**Европейская экономическая комиссия****Комитет по внутреннему транспорту****Всемирный форум для согласования правил  
в области транспортных средств****Рабочая группа по общим предписаниям,  
касающимся безопасности****Сто двадцать седьмая сессия**

**Поправки к правилам, касающимся газомоторных  
транспортных средств:****Правила № 110 ООН (транспортные средства,  
работающие на сжатом природном газе  
и сжиженном природном газе)****Предложение по дополнению 5 к поправкам серии 04  
к Правилам № 110 ООН (транспортные средства,  
работающие на сжатом природном газе  
и сжиженном природном газе)****Представлено экспертом от Европейской ассоциации поставщиков  
автомобильных деталей\***

##### Пример 2

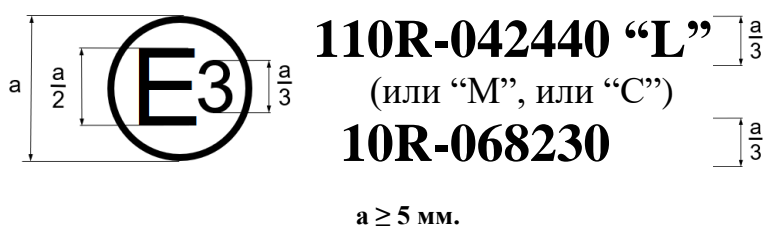
Приложение 2А изменить следующим образом:

(См. пункт 7.4.3 настоящих Правил)

Этот знак официального утверждения, проставляемый на элементе оборудования КПП и/или СПГ, означает, что данный элемент оборудования официально утвержден в Италии (Е 3) на основании Правил № 110 ООН под номером официального утверждения 042440, а также на основании Правил № 10<sup>1</sup> ООН под номером официального утверждения 068230. Первые две цифры первого номера официального утверждения указывают, что официальное утверждение было предоставлено в соответствии с предписаниями Правил № 110 ООН с внесенными в них поправками серии 04.

Первые две цифры второго номера официального утверждения указывают, что официальное утверждение было предоставлено в соответствии с предписаниями Правил № 10 ООН с внесенными в них поправками серии 06».
